改善箇所説明図

【基準不適合の内容】

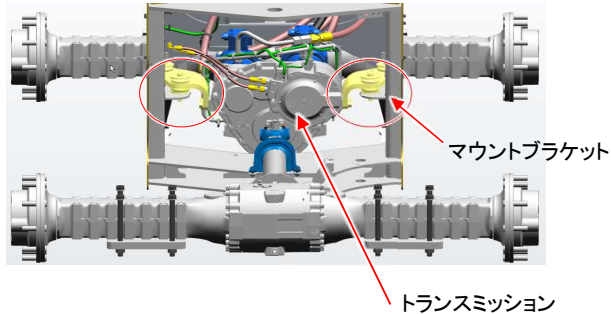
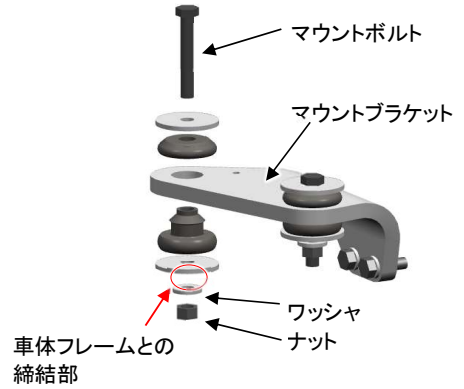
不具合箇所

下部ナットが緩み、車体フレームとワッシャの間に隙間ができています。

ショベルローダのトランスミッションにおいて、トランスミッションと車体フレームを締結するマウントボルトのトルクが不足しているものがある。そのままの状態で使用を続けると、ナットが緩み脱落し、トランスミッションが車体フレームに保持されなくなり異常振動し、最悪の場合はハーネスや構造体が損傷するおそれがある。

全車両、トランスミッションのマウントボルトのトルクを点検する。不足していた場合、適切なトルクで締め付ける。
また、マウント部品の脱落が確認された場合は、それらを新たに取り付ける。
